Conselho de Planejamento Territorial e Urbano do Distrito Federal (Conplan)

Conselheiro Relator: Jairo Lopes C. Oliveira (SEGOV)

Processo: 00390-00006363/2017-41

Assunto: Projeto de Parcelamento do Solo consubstanciado na URB 084/ 2019 e no Memorial Descritivo – MDE 084/2019 , referente à criação dos Lts. A, B, C, D e realocação dos lotes Subestação e CAV, no Setor de Grandes Áreas Norte - SGAN 904/905, Plano Piloto - RA I.

Figura 02 – Croqui com os lotes criados (A, B, C e D) e relocados (Subestação e CAV)

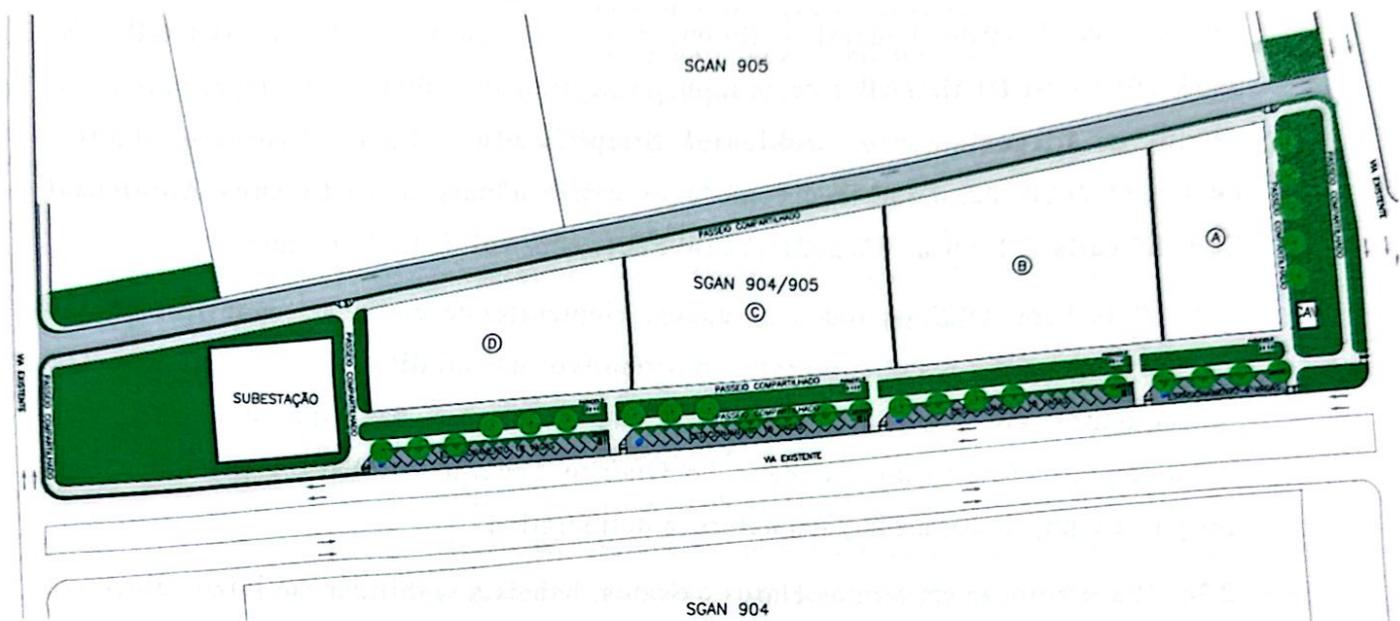
A partir de todos esses condicionantes, o projeto cria 4 lotes em linha, iniciando pelo lote A, que será ocupado pela Casa Luz de Yorimá de Umbanda Inicial, e cujas medidas foram definidas de modo a viabilizar a aplicação dos parâmetros anteriormente previstos na SGAN NGB 01/86.

Os lotes B, C e D surgem de uma divisão homogênea da área restante, a fim de manter as testadas com as mesmas larguras. Houve a necessidade de afastamento dos lotes em relação à via existente para evitar sobreposição com as redes subterrâneas de energia elétrica e postes existentes. Por essa mesma razão, o acesso de automóveis foi deslocado para uma via a ser criada na parte posterior dos lotes.

O lote existente para Subestação foi deslocado, mantendo-se a mesma área e medidas, na direção sudoeste. Este lote não possui confrontação direta

com outros lotes, mantendo-se um afastamento de segurança, conforme solicitado, e dois acessos distintos, para entrada e saída de caminhões, sem necessidade de manobra interna ao lote. Esses requisitos foram repassados à COPRESB/ DIGEB em reunião presencial na CEB (doc. 17868640).

A via de acesso de veículos de sentido único, na parte posterior dos lotes, fará binário com as vias existentes e a separação dos lotes da SGAN 905 dos novos lotes na SGAN 904/905. Na parte frontal, a ser urbanizada com faixa verde e passeios de pedestres acessíveis e compartilhados com bicicletas, está sendo previsto estacionamento, na borda da via existente, a fim de suprir a provável demanda por vagas públicas para os novos lotes.
